OGGETTO: *Progetto di un impianto eolico denominato "Macchialupo", costituito da 10 aerogeneratori da 6,2 MW, per una potenza complessiva di 62 MW, da realizzarsi nei comuni di Lacedonia (AV), Aquilonia (AV), Monteverde (AV), Scampitella (AV), Sant'Agata di Puglia (FG), Rocchetta Sant'Antonio (FG).*

Valutazione Impatto Ambientale (PNIEC-PNRR) 10263 – OSSERVAZIONI

Camillo CAMPOLONGO in qualità di legale rappresentante dell'Associazione WWF SANNIO

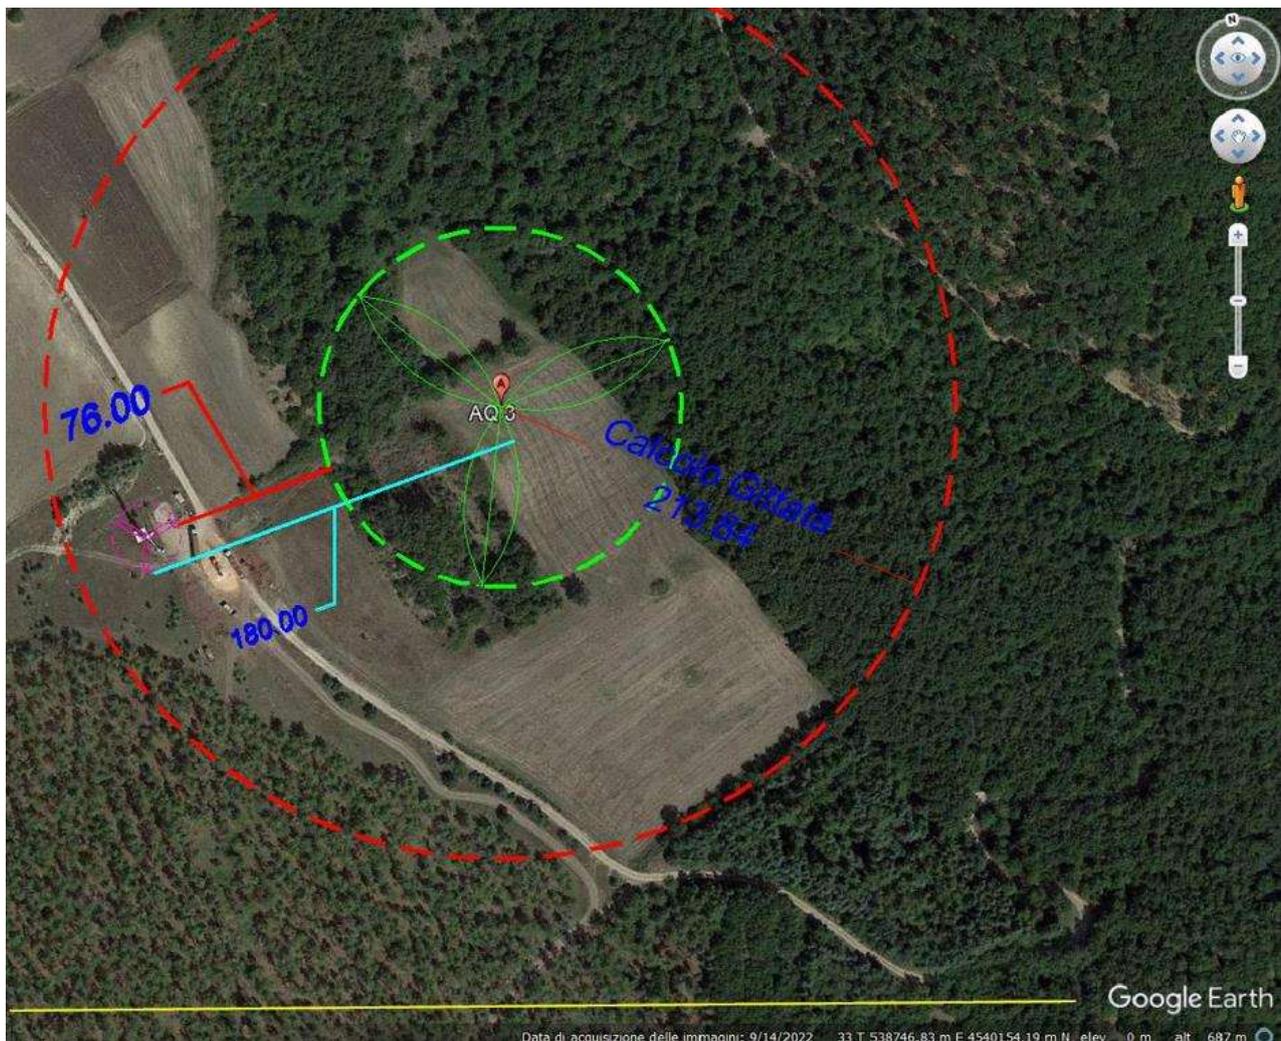
aerogeneratore	distanza in metri	Area d'interesse
AQ 3	180 < 850	Distanza minima non rispettata da altro aerogeneratore su direzione prevalente del vento
	27	Bosco Montarcangelo – Demanio comunale
	0	Uso civico
	2282	ABBZIA DI S.VITO (Aquilonia) cod. BIC 213984
	2922	Aquilonia vecchia Carbonara cod. MiC 38034981500916765

ESEMPIO La torre AQ3 non rispetta né la distanza minima da altro aerogeneratore (850m) essendo posta a 180 m né la distanza di sicurezza come da Calcolo di Gittata (213,84m --) Immagine da Google Earth.

Figura 4 Vista del castello dal sito della torre MONT 10

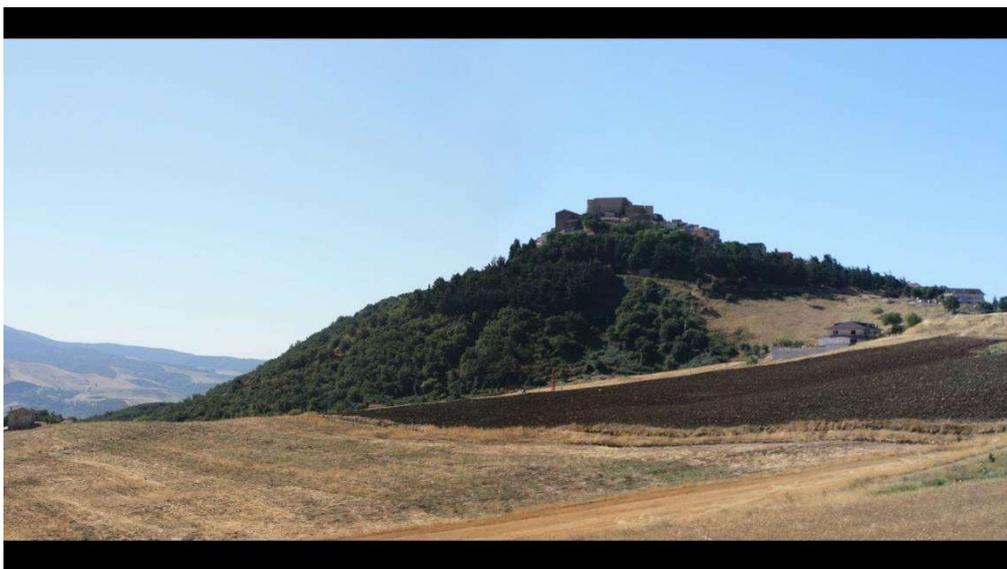
aerogeneratore	distanza in metri	Area d'interesse
MONT 10	1200 < 1320	Centro abitato di Monteverde cod. 37908221500916711
	1322	Castello Baronale di Monteverde (AV) cod 199718
	200	da PG3 in ampliamento
	100	Stazione di Posta Lacedonia – Melfi
	572	abitazione

Figura 9 Fotoinserimento della torre MONT10 dal Balcone del Castello di Monteverde. In progetto manca il fotoinserimento di questa torre. Al piede della torre si nota l'area in frana in progressiva espansione

Figura 5 Immagine dal sito *Vincoli in Rete – MiC*

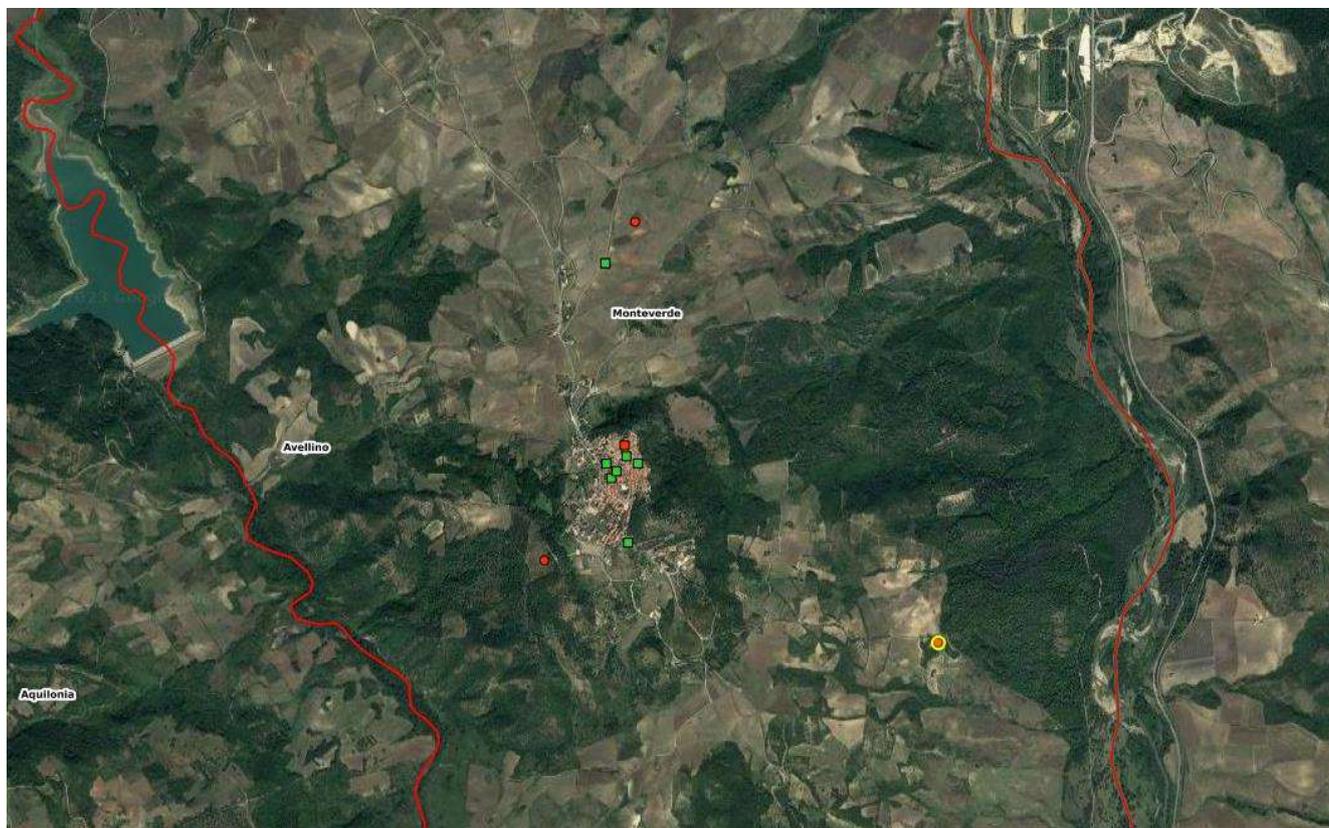
1) Il proponente nel definire l'“**Area di intervento** dell'impianto eolico” come esente da beni architettonici vincolati o aree archeologiche ecc. omette di esporre che nell' **Area di impatto** dell'impianto eolico sono presenti numerosi beni architettonici vincolati ai sensi del D.Lgs. 42/2004, laddove le risultanze degli studi disponibili mostrano la zona intessuta da una fitta rete di beni culturali, e trovano conferma in archivi ufficiali (a solo titolo di esempio: <http://vincoliinrete.beniculturali.it/> .
